Oggetto: Parere in ordine alla procedura di impatto ambientale ex art. 23 del D.Lgs. 152/2006 relativa al progetto di un impianto eolico denominato "IMPIANTO EOLICO ACRI".

Il Comune di Acri in data 30.09.2024 ha richiesto agli scriventi un parere *pro veritate* con formulazione di eventuali osservazioni con riguardo alla procedura di impatto ambientale ex art. 23 del D.Lgs. 152/2006 relativa al progetto di un impianto eolico denominato "IMPIANTO EOLICO ACRI".

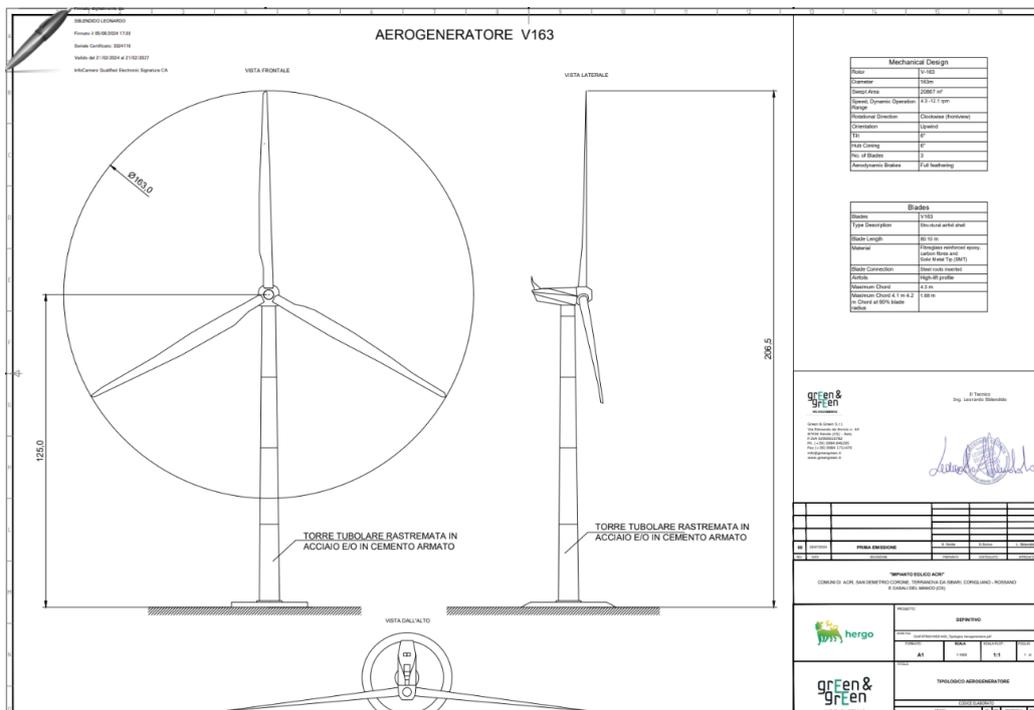
Come si evince dalla figura, alcuni tratti di cavidotto, che si svilupperanno su viabilità esistente, interrati, interferiscono con la fascia di rispetto dei corsi d'acqua ai sensi della lett.c) dell'art.142 D.lgs. 42/2004.

Come si evince dalla figura, parte del sorvolo dell'ACR02 e di scavi/riporti della piazzola interferiscono con i boschi e foreste tutelati ai sensi della lett.g) dell'art.142 D.lgs. 42/2004. Inoltre, si evince con lo stesso bene l'interferenza di un tratto di viabilità esistente da adeguare e del cavidotto.

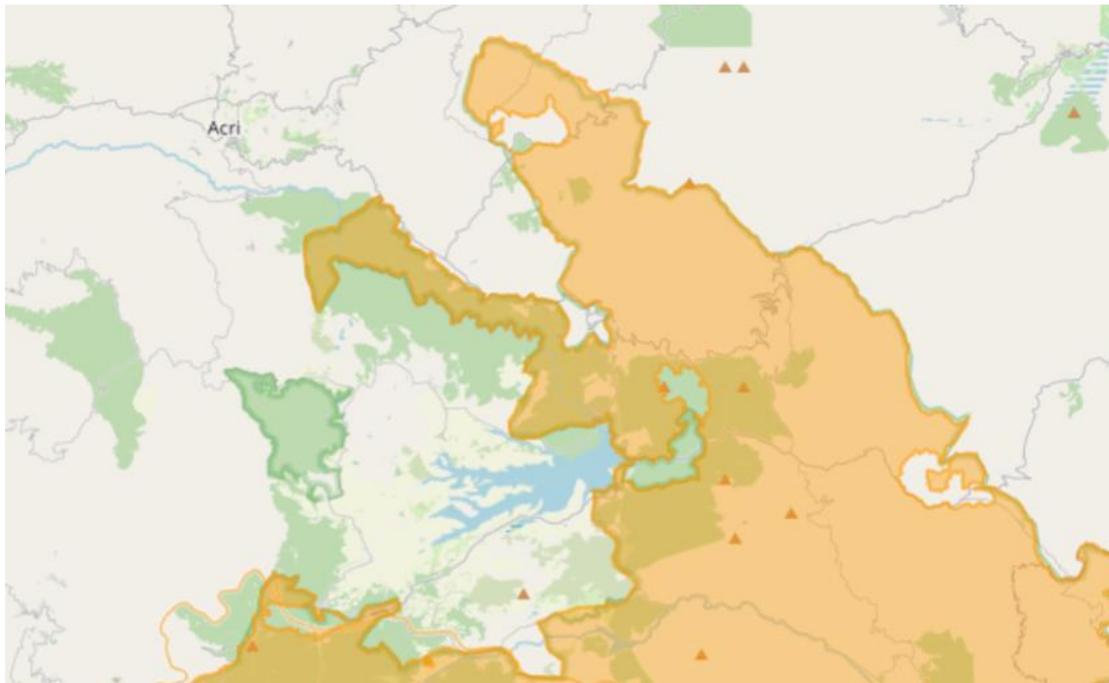
Come suggerito dalla già citata delibera n. 46 del Comune di Aciri, a ogni modo oggi in vigore, buona parte del territorio interessato dal progetto del parco eolico

è sito nelle propaggini del Parco Nazionale della Sila, pur non essendone ricomprese.

Il comune di Acri, infatti è parzialmente parte del Parco Nazionale della Sila.
